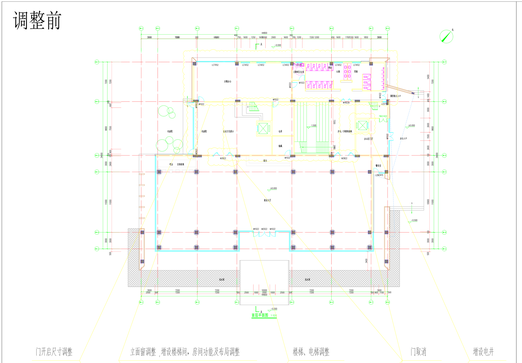
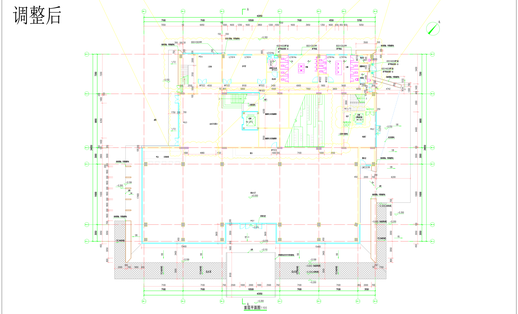
门开启尺寸调整 | 立面窗调整，增设楼梯间，原间分隔及布局调整 卫生间调整， 取消柱廊 | 楼梯、电梯调整 后间尺寸调整 | 门取消 | 增设电井

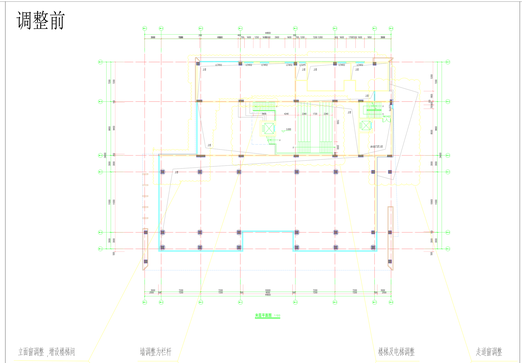
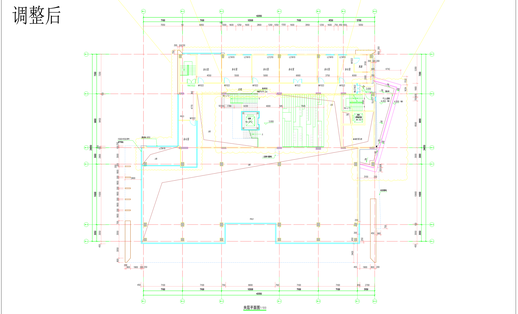
立面窗调整，增设楼梯间 增设楼梯，增设走道及后间 取消柱廊 | 墙调整为栏杆 | 楼梯及电梯调整 | 走道窗调整 后面调整

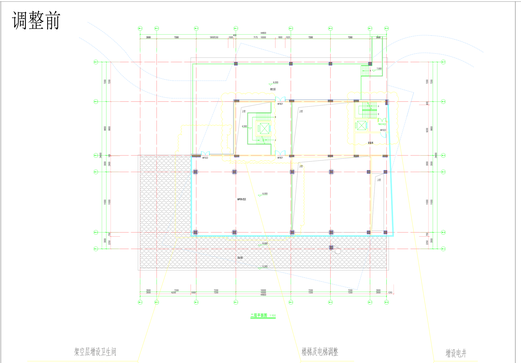
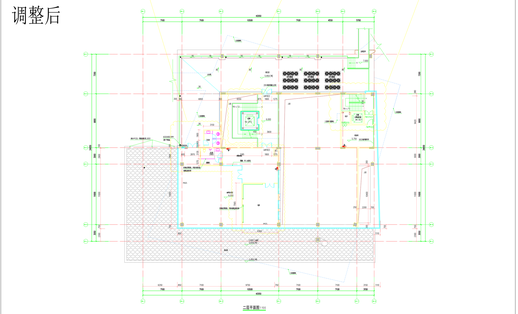
室空层增设卫生间 地坪块总至增加后间，中庭栏杆调整为墙体 | 楼梯及电梯调整 | 增设电井 幕墙调整

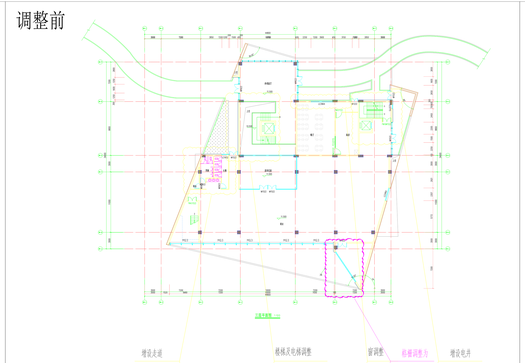
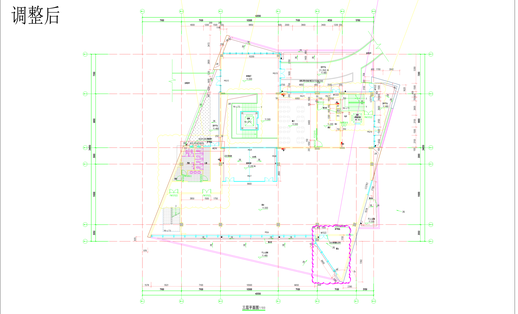
增设走道 | 楼梯及电梯调整 | 窗调整 | 取消柱廊 为玻璃幕墙 | 增设电井

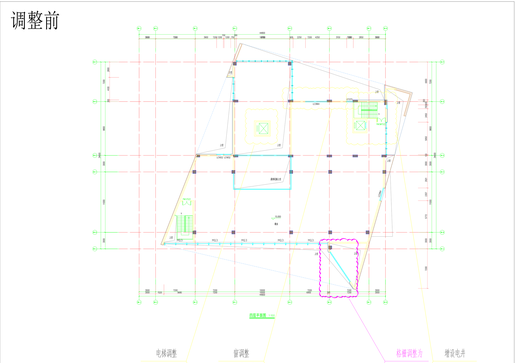
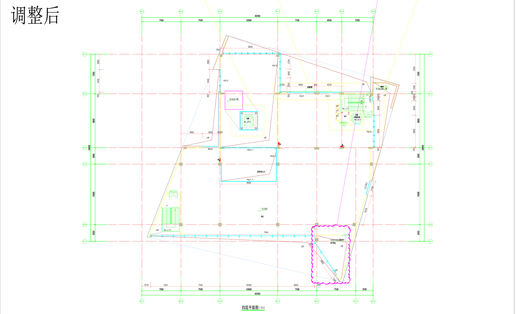
电梯调整 | 窗调整 增设格栅 | 取消柱廊 为玻璃幕墙 | 增设电井

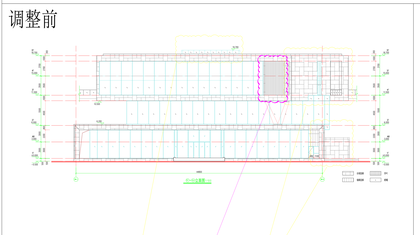
高度调整 | 取消柱廊 为玻璃幕墙 | 材质调整（全同）

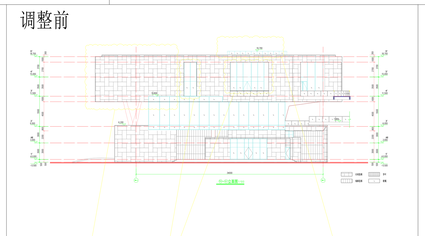
材质调整（全同） | 增加开启扇 | 标高调整

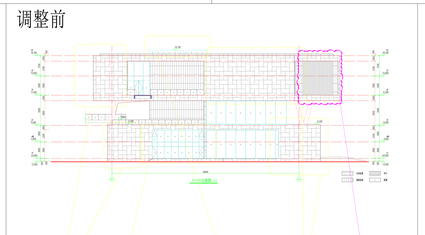
材质调整（全同） | 立面调整 窗开启调整 | 标高调整 | 材质调整（全同） | 取消柱廊 为玻璃幕墙

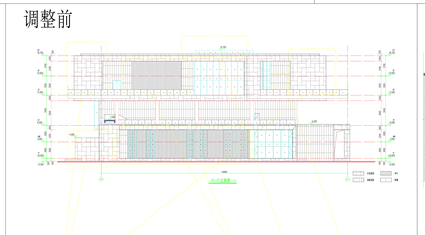
材质调整（全同） | 窗调整 取消柱廊 | 标高调整 | 增设百叶窗

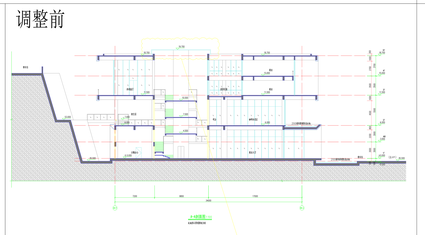
标高调整

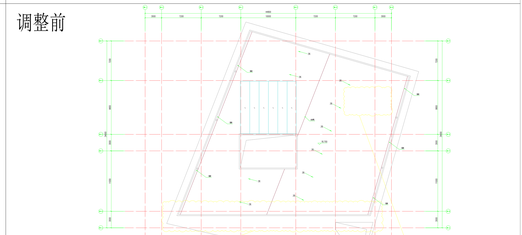
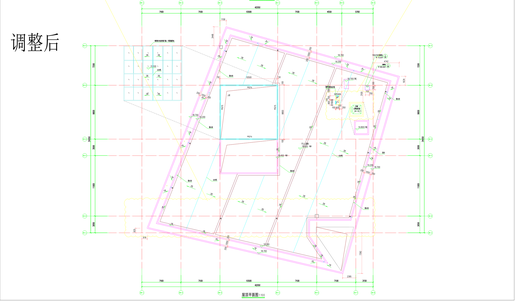
层面调整 | 增加出层面电梯及井道
